ETUDE DES FUSEAUX DE MOBILITE ET DES
ESPACES DE BON FONCTIONNEMENT DU
BASSIN RHIN-MEUSE

COMPTE-RENDU N°2

REUNION DU COMITE DE PILOTAGE

DU 30-06-2016

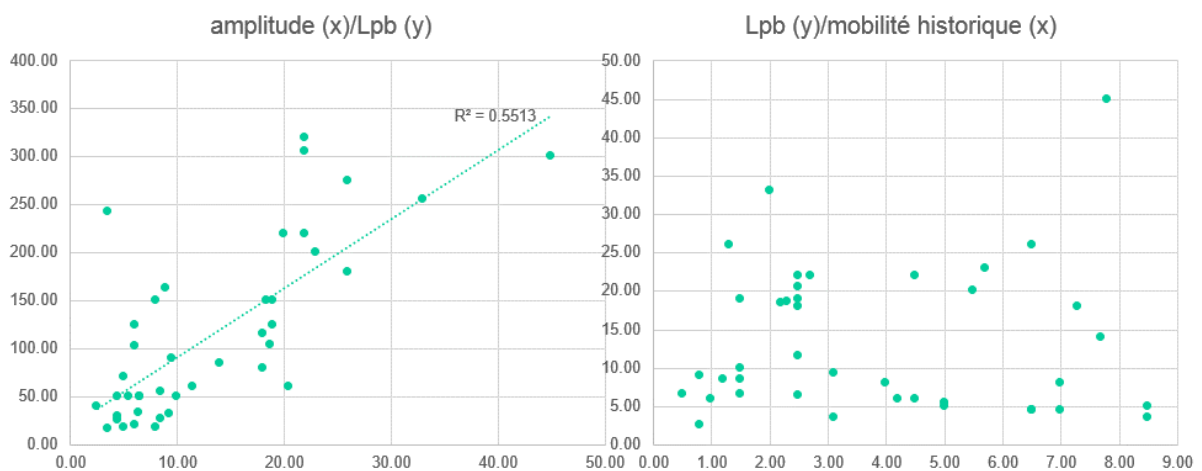
M. Huchon (UNICEM) demande alors pourquoi un tel travail de reprise des données de 1999 a été entrepris si ces enveloppes doivent de toute façon être actualisées. M. Goetghebeur justifie l'inscription au cahier des charges de ce travail par la volonté de respecter les « grands » choix faits en 1999, qui avaient bien été validés sous réserve d'adaptations locales (type de cours d'eau) et non pas d'une remise à plat complète de la méthode. Les modifications ou corrections seront ainsi justifiées après vérification (terrain notamment).

Pierre Mangeot ajoute qu'il est nécessaire en effet de conserver la trace des précisions et des modifications apportées par rapport à l'ancien document. C'est d'ailleurs ce qui a été fait dans les cartes proposées à ce stade par le bureau d'études qui affichent clairement par exemple le fuseau de 1999 et les propositions d'adaptation, même si celles-ci se limitent pour le moment à des « corrections » sans reprise de la méthode en tant que tel (cf. point 2.3).

E. Caron (CD67) fait observer que dans ce cas il faudra veiller à une présentation sans ambiguïté des documents actualisés afin d'éviter les confusions entre les différentes versions.

Lorsque l'ensemble des actualisations auront été effectuées (cf. points suivants), P. Mangeot demande au bureau d'études de faire un bilan des modifications apportées aux tracés de 1999 en les classifiant au besoin (retrait/ajout, justifications,...).

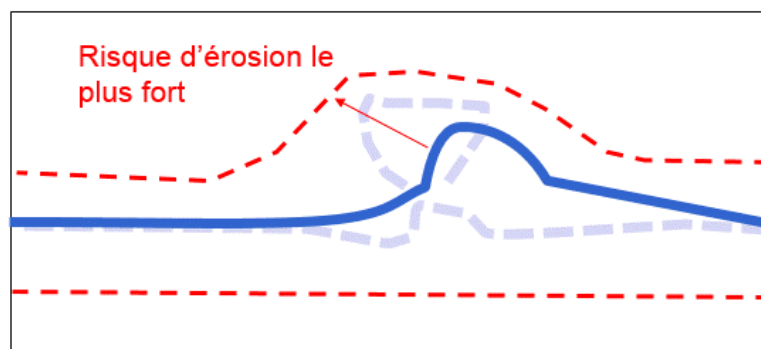
P. Mangeot fait remarquer que la puissance fluviale spécifique calculée en 1999 pour la Meuse était notablement plus faible que celle calculée aujourd'hui. Cela s'explique par l'échelle de travail plus précise aujourd'hui, rendu possible par les outils informatiques disponibles ainsi que par l'approche plus fonctionnelle recherchée par le bureau d'études.

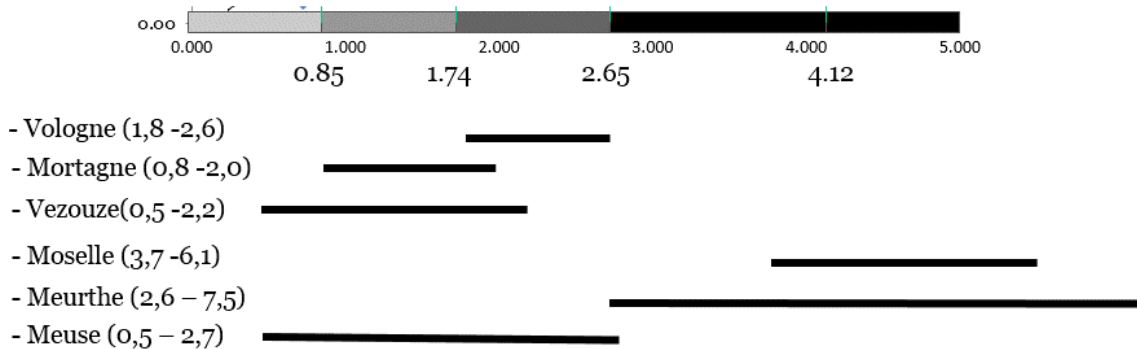
En conclusion, au-delà des 1^{ères} corrections effectuées, il semble que des adaptations en fonction des types de cours d'eau et des mobilités variables constatées, qui aujourd'hui peuvent être documentés à l'échelle large, peuvent être faites (fig. ci-dessous). Le bureau d'études va travailler au cours des 2 prochains mois à ces adaptations de la méthode sur les cours d'eau dont les fuseaux nécessitent une précision (cours d'eau lorrains en priorité et
